Rahmenbetriebsplan für die Erweiterung des Quarzsand-Tagebaus "Nordöstlich Sand am Main"

Einwand wegen fehlender Retention durch Abbau der Grundwasserüberdeckung

**Fluss- und Grundwasser
(Abb. 3.3): Der Grundwasserspiegel reagiert
zeitversetzt auf ein
Hochwasser.**

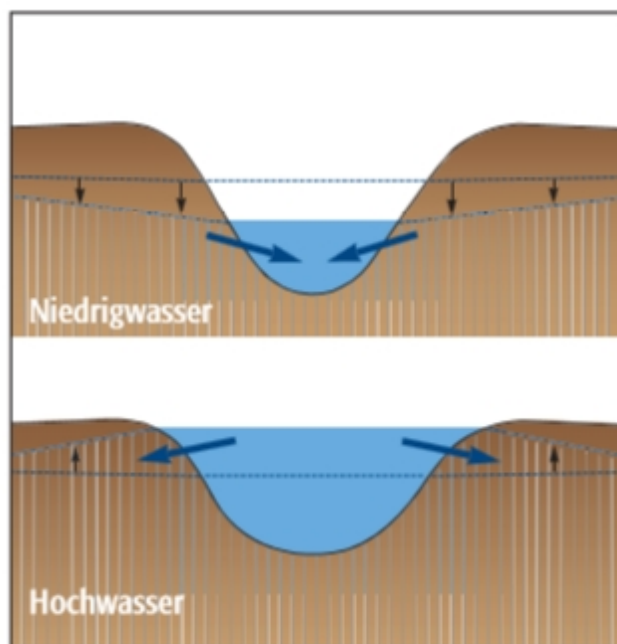
Die Auensedimente saugen sich während eines Hochwassers nur nach und nach voll. Selbst bei Spitzenabflüssen eines HQ100 oder HQextrem sind sie noch nicht vollständig gesättigt und wirken noch reduzierend auf das Hochwasser.

Baut man die Sedimente oberhalb des Grundwasserspiegels ab, so geht diese „Schwammwirkung“ verloren, die Hochwassersituation wird verschärft. Siehe hierzu auch „Hochwasser – Naturereignis und Gefahr,“ Bayr. Landesanstalt für Wasserwirtschaft, 2004, S. 23-24 oder „Hochwasser“, Allianz Umweltstiftung 2014, S. 5¹ oder „Hochwasserschutz – Aktionsprogramm 2020 plus“, Bayr. Staatsministerium für Umwelt- und Verbraucherschutz 2014, S. 20 u. s. w.

Gerade die sandigen Sedimente der Flussauen mit ihrem hohen Porenvolumina oberhalb des Grundwasserspiegels saugen Hochwassermengen besonders wirksam auf und geben sie erst bei ablaufendem Hochwasser wieder langsam ab. Sie wirken deshalb höchst effektiv. Das nutzbare Porenvolumen dieser Sedimente liegt bei 10 – 25 % (Hydrogeologie, B. Hölting 1989, S. 78)
